Memo Advies naar aanleiding van beoordeling archeologisch rapport

Dossier/Project: Borssele herinrichting Monsterweg
Datum: 27-01-2014
Naam adviseur: K.-J.R. Kerckhaert
Bijlagen: Checklist rapport, situatiekaart
Verzonden aan: Gemeente Borsele
Titel rapport: Archeologische Bureauonderzoek en Inventariserend Veldonderzoek door middel van grondboringen 'herinrichting Monsterweg', Borssele, gemeente Borsele.
Auteur: J. Ras
Bedrijf: SOB Research
Versie: December 2014

Situatiekaart: De ligging van de Monsterweg met de ligging van het westelijke deelgebied in oranje weergegeven.

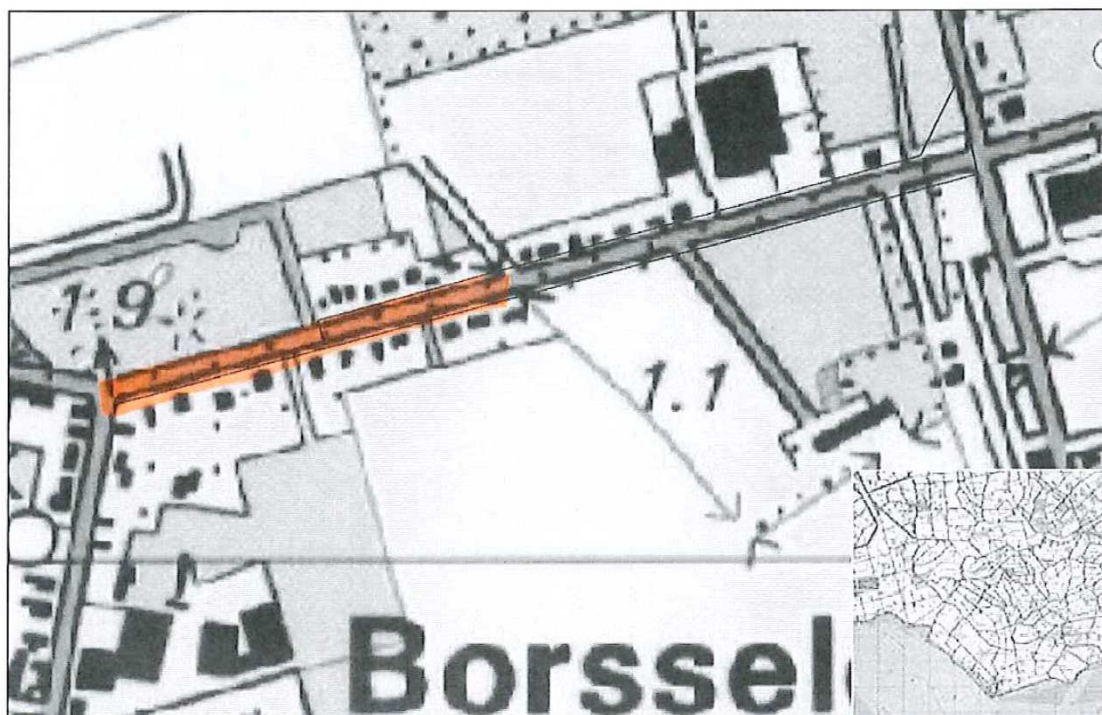
Op basis van het rapport kan, na het doorvoeren van de opmerkingen uit de checklist, worden ingestemd met de inhoud maar wordt afwijkend geadviseerd. Op basis van het bureauonderzoek kan het plangebied onderverdeeld worden in een westelijk en een oostelijk deel (zie situatietekst). Voor het westelijke deel geldt dat een hoge verwachting bestaat op archeologische resten uit de Middeleeuwen. Deze verwachting wordt voornamelijk ingegeven door de aanwezigheid van de vliedberg 'De berg van Troje'. Daarnaast bestaat ook een hoge archeologische verwachting voor de Nieuwe Tijd. Deze verwachting geldt bij verstoringen dieper dan 0,3 meter beneden het maaiveld. Voor dit deel wordt geadviseerd aanvullend archeologisch onderzoek uit te laten voeren. Dit onderzoek dient te bestaan uit een Archeologische Begeleiding protocol opgraven.. Voor dit onderzoek dient een Programma van Eisen (PvE) opgesteld te worden dat voorafgaand aan de werkzaamheden ter beoordeling wordt voorgelegd aan de Bevoegde Overheid (de gemeente Borsele). De werkzaamheden kunnen niet eerder starten dan dat een door alle partijen ondertekend PvE voorhanden is.

Voor het oostelijke deel van het plangebied bestaat op basis van het bureauonderzoek een middelhoge tot lage verwachting op het aantreffen van Middeleeuwse archeologische resten. De hoge archeologische verwachting die hier geldt voor archeologische resten uit de Nieuwe Tijd bestaat voornamelijk uit de aanwezigheid van voorlopers van de huidige Monsterweg. Voor dit deel wordt geadviseerd geen aanvullend archeologisch onderzoek uit te voeren.
